INFORME TECNICO N° 0005-2022-ANA-DCERH/WQQ

ASUNTO : Información Complementaria al Plan de Rehabilitación del Sitio Impactado S0100 (Sitio 22) por Actividades de Hidrocarburos de la Cuenca del Río Pastaza, presentada por la Dirección General de Asuntos Ambientales de Hidrocarburos (DGAAH) del Ministerio de Energía y Minas (MEM)

FECHA : San Isidro, 25 de enero de 2022

Figura 7. Imagen google earth de los sitios S0105 y S0100.

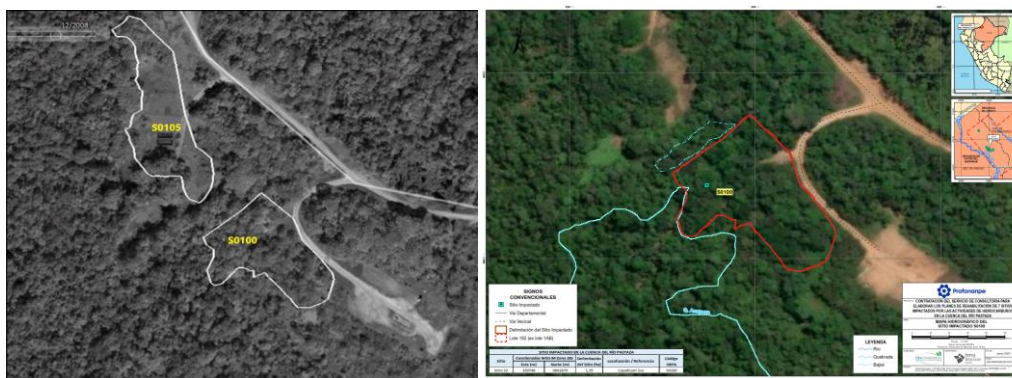
Al respecto, debe revisar la observación 6, y actualizar la descripción de los cuerpos de agua del sitio S0100. Asimismo, revisar la observación 19 y actualizar la descripción de los cuerpos de agua del sitio S0100 de corresponder.

Corrige la descripción, señala que la quebrada Anapaza fluye desde el sector suroccidental del área impactada, tangencialmente pasa por el margen occidental del Sitio S0100 (Sitio 2), para continuar su curso hacia el occidente; la Quebrada Anapaza tiene un ancho promedio en esta zona de 2 a 3 metros y una profundidad de un metro, con flujo constante en ambas épocas del año y un caudal promedio de 0,04 m³/s. El afluente que alimenta a la quebrada Anapaza se encuentra a 47,22 metros en dirección suroeste y dirección de flujo de norte a sur; en el sitio S0105 desde el suroeste hacia el noroeste se extiende una ligera pendiente que limita el sitio impactado con una zona anegable (Figura 7). Señala también que los cuerpos de agua estacionales identificados en el Sitio S0106 (Botadero km 4), no fluyen ni están relacionados con el Sitio S0100 (Sitio 22).

Figura 8. Puntos de muestreo de sedimentos del sitio impactado S0100

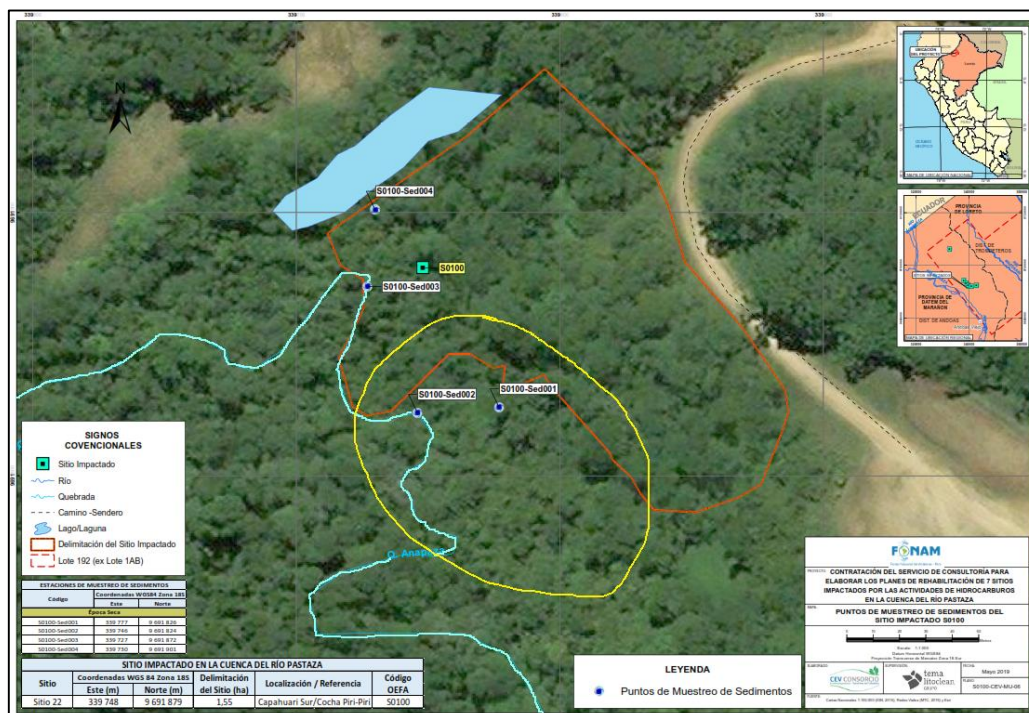
Al respecto, en la actualización de la información (tabla 3-45, e ítem 3.6.4) señala que el punto S0100-Sed001 se ubica sobre un bajal, lo cual puede ser concordante con lo mostrado en el círculo amarillo del mapa (inicial, Figura 8) antes de la actualización (Mapa S0100-CEV-MU-06 del PR):

Figura 9. Mapa de monitoreo de sedimentos para la remediación del sitio impactado S0100

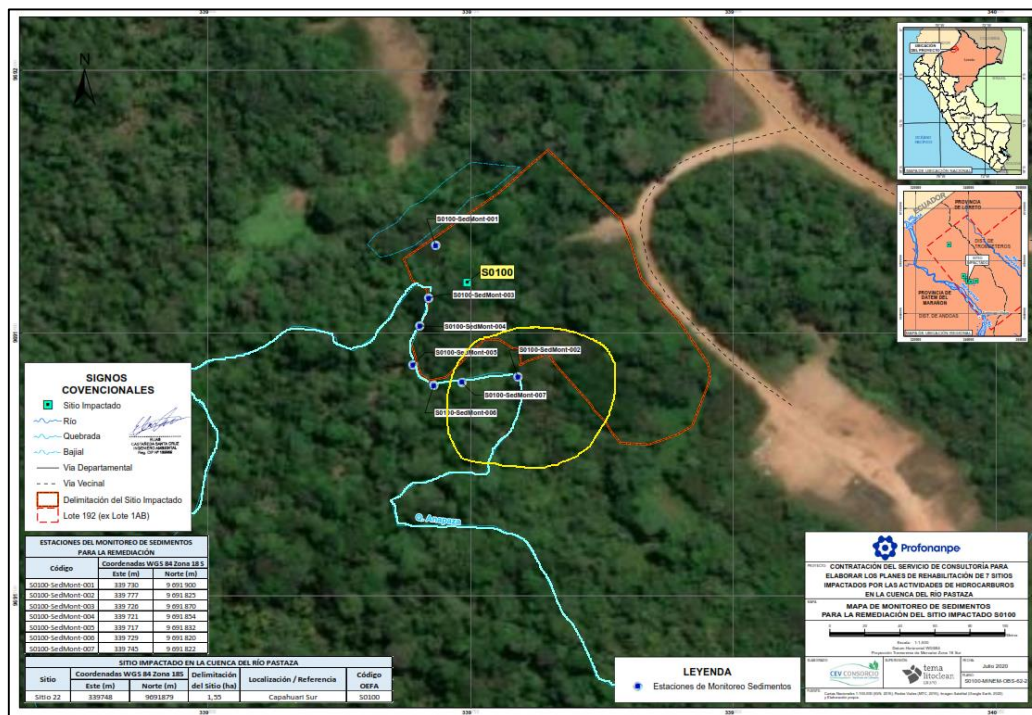
Por otro lado, de los mapas actualizados (mapa S0100-MINEM-OBS-62-2), el punto S0100-Sed001 se ubica en la trayectoria de la quebrada Anapaza, como se observa en el círculo amarillo de la Figura 9:

En ese sentido, debe presentar la tabla actualizada de los puntos de monitoreo que incluya como mínimo, código, ubicación georreferenciada, breve descripción, así como, mapas de los monitoreos ejecutados de agua superficial y sedimentos, el cual debe contener los cuerpos de agua (quebrada, ríos, bajal, entre otros), dirección, curva isolíneas, y considerando la trayectoria actualizada. Asimismo, debe actualizar la identificación de los cuerpos de agua en el sitio S0100, solicitado en la observación 2.

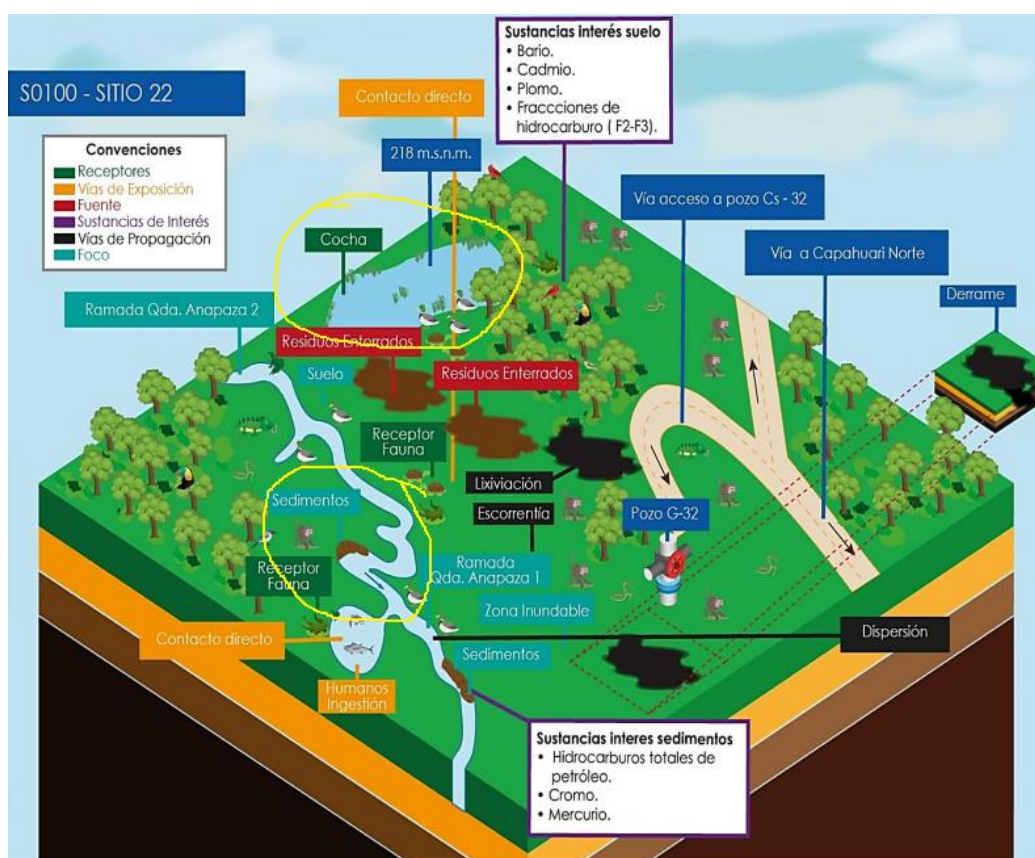
Al respecto, el modelo conceptual continúa mostrando la dirección de flujo de la quebrada Anapaza de noroeste a sur, además de mostrar una cocha al lado norte, que de acuerdo a la observación 2, ésta no es una cocha y la dirección de flujo de la quebrada Anapaza en este sector es de sur a noroeste. En ese sentido, debe revisar y actualizar la representación gráfica del modelo conceptual.

Figura 10. Extracción de Sedimentos con Diques de Contención

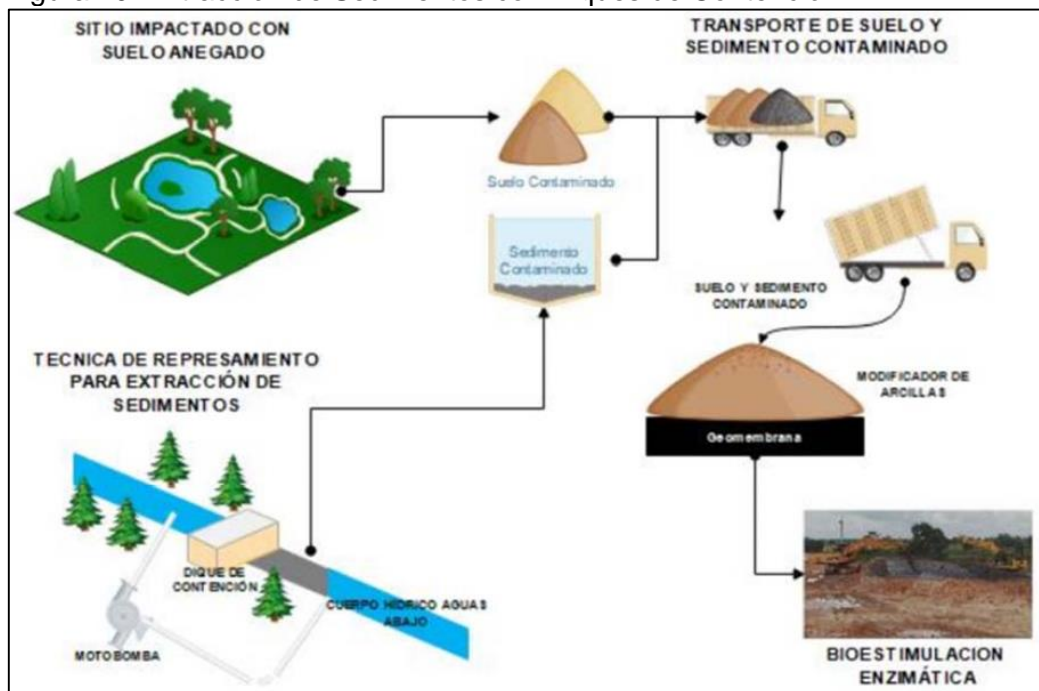
sedimentos se realizará mediante el uso de herramientas menores (palas) o por medio mecánico, (retrocargador) siempre y cuando las condiciones del Sitio lo permitan; para evitar la dispersión del contaminante hacia otros medios, al momento de hacer la extracción se coloca barreras de contención de 12 pulgadas, en el cuerpo de agua y en las orillas barreras oleofílicas; los sedimentos retirados se depositarán en vehículos de transporte para ser llevados a la zona de remediación donde va a ser ejecutada la técnica de remediación seleccionada (Figura 10).

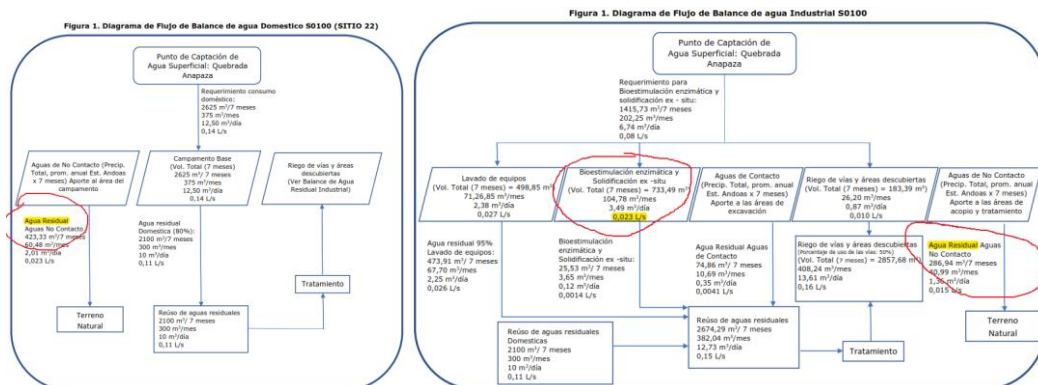
Al respecto, la demanda de agua industrial indicada en la modificación 5.7.4.3.1 (0,16 L/s), difiere de lo señalado en la tabla 12 (0,08 L/s) y en el diagrama de flujo de balance de agua industrial S0100 (anexo 13, Figura 1), asimismo, este diagrama presenta para el proceso de bioestimulación enzimática, el valor 0,23 L/s no correspondiente con el volumen 3,49 m³/día. Por otro lado, en los diagramas de flujo de balance de agua doméstico e industrial, se señala que el agua residual, se vierte a terreno natural; el agua residual no podría estar en este grupo de agua de no contacto.

En ese sentido, el titular debe revisar y corregir la información proporcionada en la modificación del ítem 5.7.4.3.1 con respecto al volumen o en su defecto corregir los valores mostrados en la tabla 12 y el diagrama de flujo industrial. Asimismo, debe corregir los diagramas de flujo de balance de agua doméstico e industrial donde se señala el vertimiento de agua residual al cuerpo natural. Asimismo, debe revisar y corregir los valores mostrados en la evaluación de disponibilidad hídrica.

Finalmente realiza una comparación de la oferta de agua de la quebrada y la demanda total proyectada (0,2 L/s), además de considerar el caudal ecológico (Tabla 7). Considerando el mes más crítico (enero), donde la menor oferta es 20,32 L/s y el caudal ecológico sería 4,17 L/s, puede abastecer la demanda de 0,2 L/s para el proyecto del sitio S0100.
